BZP.271.35.14.2018.II

Dotyczy postępowania o udzielenie zamówienia publicznego pn.: „Dostawa wraz z montażem urządzeń i instalacji fotowoltaicznych oraz kolektorów słonecznych na budynkach mieszkalnych na terenie Miasta i Gminy Staszów” realizowana w ramach zadania pn.: „Budowa, przebudowa i modernizacja infrastruktury służącej do wytworzenia energii elektrycznej i ciepłej ze źródeł odnawialnych w budownictwie indywidualnym”

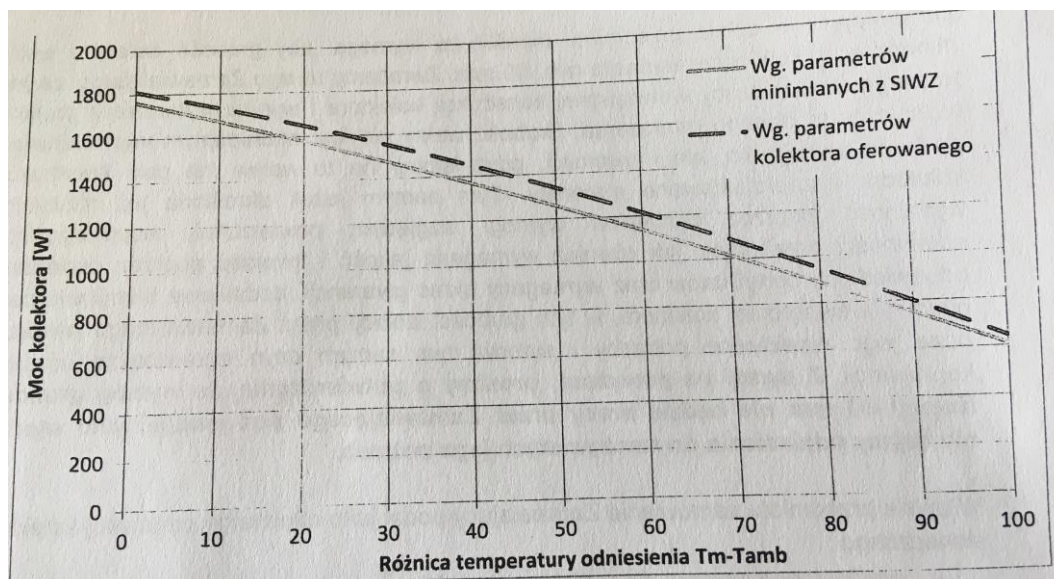
Na podstawie powyższych parametrów wskazanych przez Zamawiającego, obliczone wartości mocy w poszczególnych punktach różnicy temperatury dT oraz przy natężeniu promieniowania

G = 1000 W/m² wynoszą odpowiednio:

- 1 544 W (dla dT = 0K i G = 1000 W/m²)
- 1 474 W (dla dT = 10K i G = 1000 W/m²)
- 1 316 W (dla dT = 30K i G = 1000 W/m²)
- 1 134 W (dla dT = 50K i G = 1000 W/m²)
- 925 W (dla dT = 70K i G = 1000 W/m²)

Dodatkowo z powyższych punktów różnicy temperatury dT, równej 0K, 10K oraz 50K Zamawiający żąda wyższej mocy kolektora niż wynika z podanych przez Zamawiającego parametrów.

Postawienie wymagań co do wydajności kolektora słonecznego wyłącznie w postaci wymaganej mocy minimalnej kolektora, umożliwia Zamawiającemu uzyskanie kolektora o wyższej wydajności cieplnej i osiągnięcie wyższego efektu ekologicznego niż wynika z wymagań opisanych w SIWZ. Jednocześnie zamawiający nie będzie ograniczał konkurencji, poprzez niedopuszczenie do zastosowania produktów o wyższej wydajności, co łatwo robić wprowadzając wiele szczegółowych parametrów, jak jest to zrobione w obecnej specyfikacji, na przykład w postaci współczynników sprawności. Parametry te osobno nie wskazują na wydajność cieplną kolektora słonecznego, a dopiero wyliczona na ich podstawie moc dla różnych warunków pracy pozwala na dokonanie obiektywnego porównania oferowanych kolektorów.

Przyjęty opis przedmiotu zamówienia, z obecną treścią w zakresie kolektorów słonecznych narusza zasady konkurencji co jest sprzeczne z prawidłowym wydatkowaniem środków publicznych, gdyż nie dopuszcza do zastosowania urządzeń lepszych o wyższej wydajności cieplnej w każdych warunkach pracy. Co obrazuje poniższy wykres:

Prosimy o dopuszczenie do zastosowania w zakresie równoważności przyjętych rozwiązań kolektora słonecznego w współczynniku strat nieliniowych $a_1 = 3,574 \text{ W}/(\text{m}^2\text{K}^2)$, pod warunkiem zaoferowania kolektora, którego moc dla różnicy temperatury dT wynoszącej odpowiednio 0K, 10K, 30K, 50K i 70K jest wyższa od mocy kolektora, wymaganej przez Zamawiającego w SIWZ.

Ad.2:

Zamawiający informuje, iż należy zaoferować kolektory spełniające wymogi jak najmniejszych strat ciepła i zrównoważonej pracy między okresem zimowym a letnim, co gwarantują odpowiednie wartości współczynników strat nieliniowych. Zamawiający dopuszcza rozwiązania równoważne, tzn. zastosowanie innych materiałów i urządzeń o parametrach i właściwościach co najmniej takich samych lub lepszych od podanych w SIWZ.
